Rheinboulevard Köln-Porz

Rheinboulevard Köln-Porz
Öffentlichkeitsbeteiligung zum Entwurfsstand 20.06.2023

Ergebnisse der Abstimmung mit der BV Porz

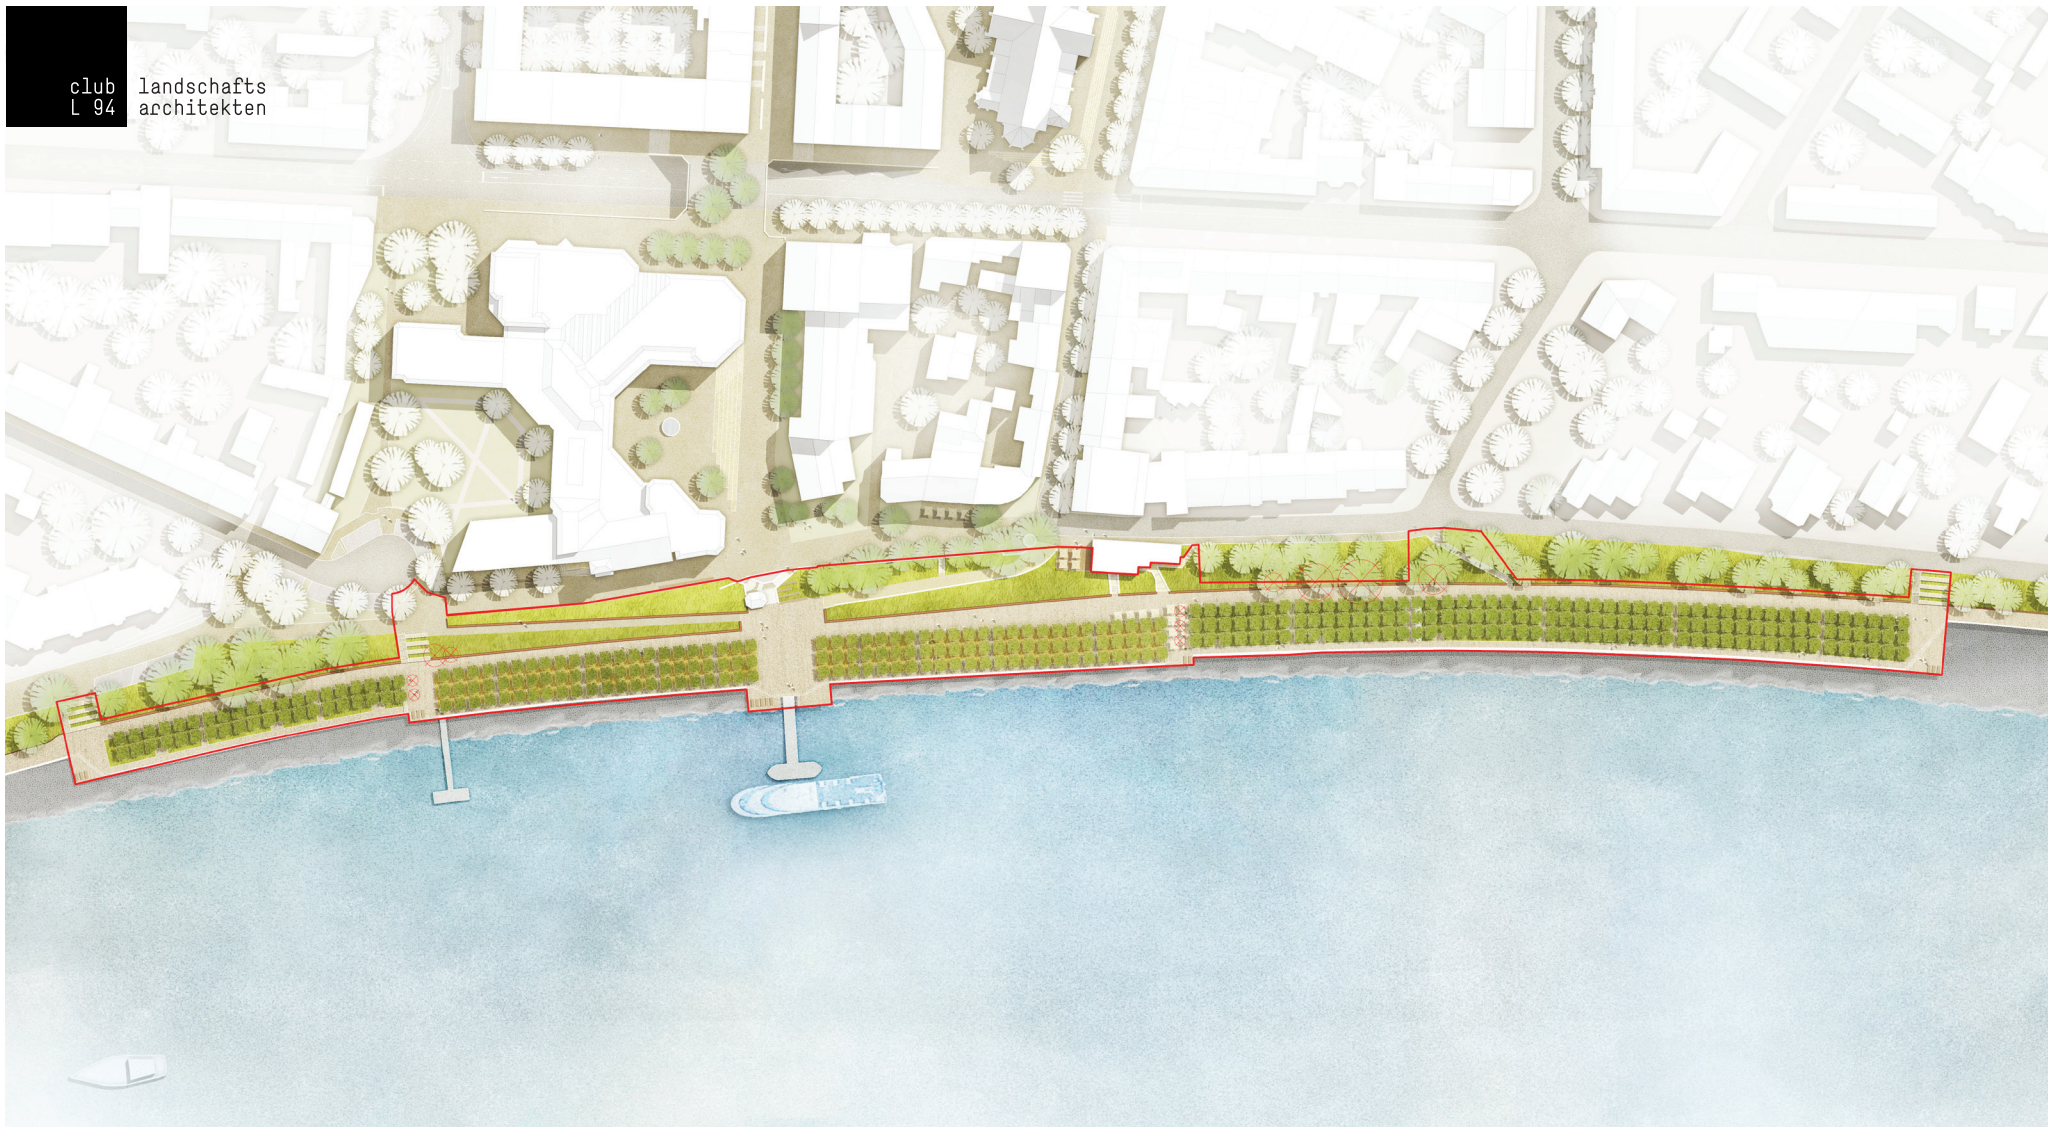
- reiner 4 m breiter Radweg am Böschungsfuß
- Vorschlag wassergebundene Wegedecke unter allen denkmalgeschützten Linden
- Bereiche für Fußgänger unter den Linden und an der Ufermauer (Breite des Weges zwischen 1,50 und 1,70 m)

Vom Vorentwurf zum Entwurf
Radverkehrsführung

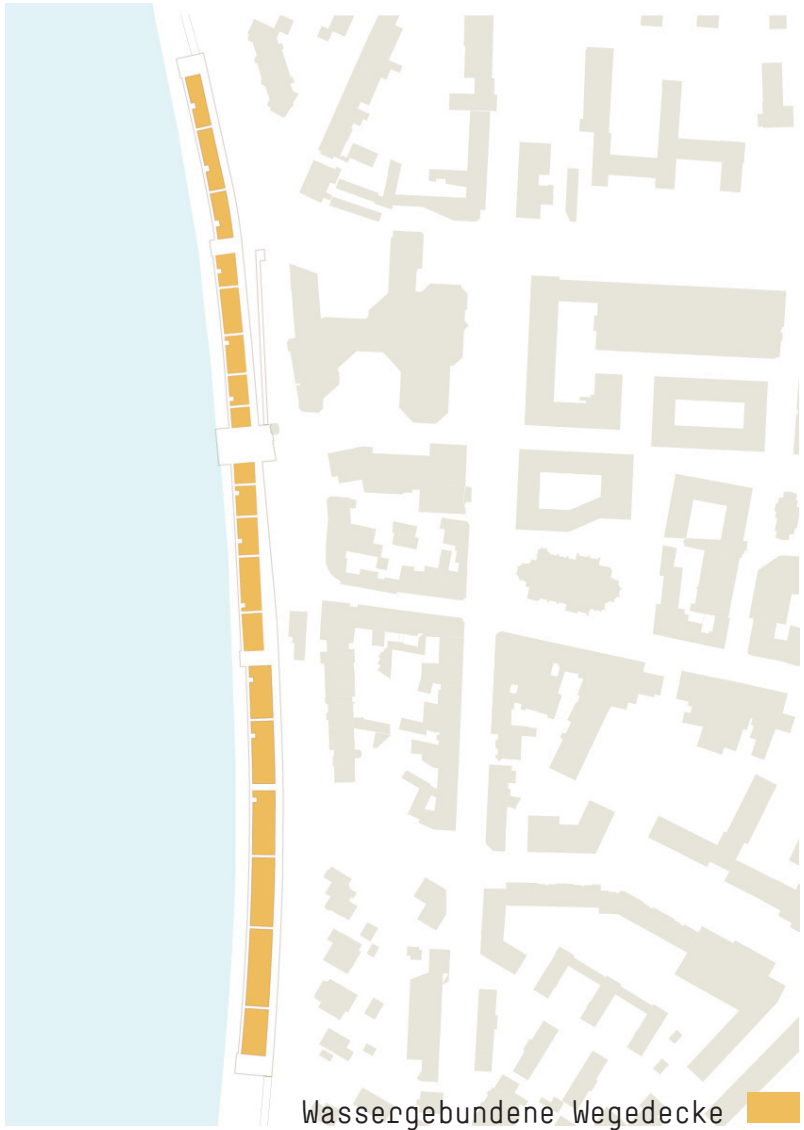
Beschluss der
Bezirksvertretung Porz

Gemeinsamer Fuß- und Radweg am Leinpfad

Getrennter Fuß- und Radweg am Leinpfad

Detailausschnitt Platzsituation am Denkmal | o.M. | Vorentwurf

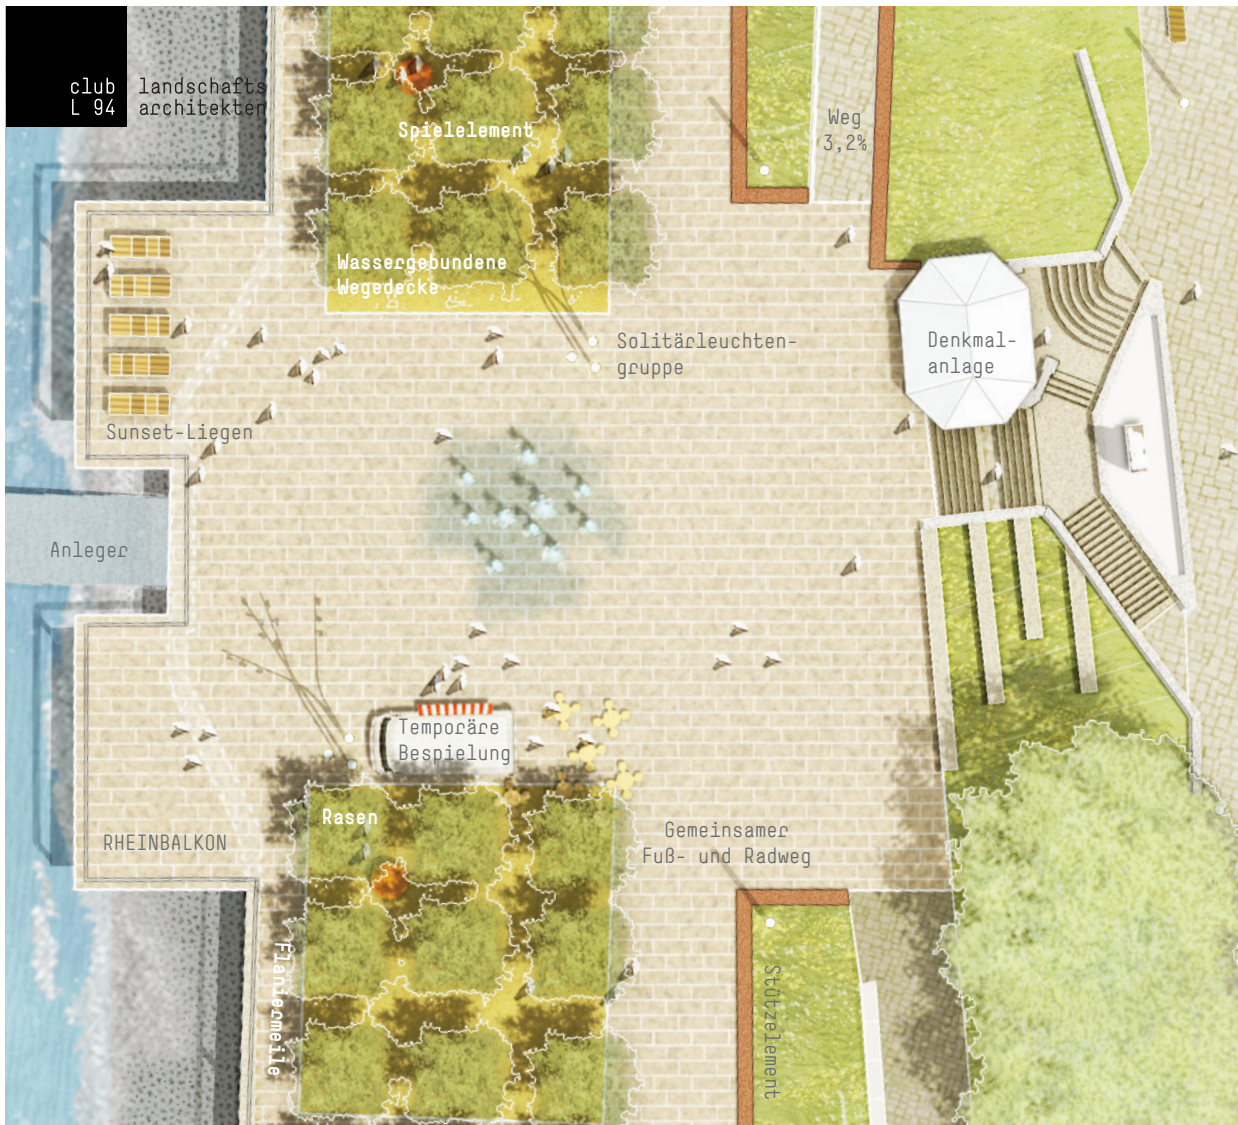
Wegfall der Rheinbalkone aufgrund von wasserbaulichen Vorgaben des Wasser- und Schifffahrtsamts

Wegfall der Rheinbalkone aufgrund
von wasserbaulichen Vorgaben des
Wasser- und Schifffahrtsamts
